SOLICITUD DE DESVIACIÓN TEMPORAL (SDT)

Fecha: <u>21/08/23</u>	SDT No.:
Desviación temporal aplicable a: Especificación de Producto: <input checked="" type="checkbox"/> Especificación de Proceso: <input type="checkbox"/> Otro: <input type="checkbox"/>	O.T. <u>103</u> Cliente <u>OPTIMA</u> Pieza #: <u>D16-0086-1</u> Descripción: <u>Arandelas</u> Cantidad: <u>2 piezas</u> Jefe de área
Solicitante:

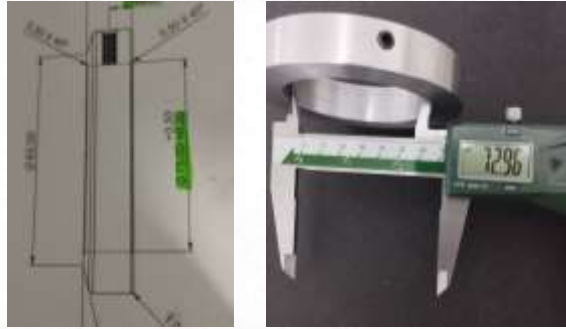
Descripción de la Modificación Temporal Solicitada :	EVIDENCIA
<p>El diametro interno de 75mm tiene una medida real de 73mm estando fuera de tolerancia 2.0mm.</p>

No habia material disponible de la medida que pide el dibujo, por eso se hizo a esa medida la arandela entra en un tubo.
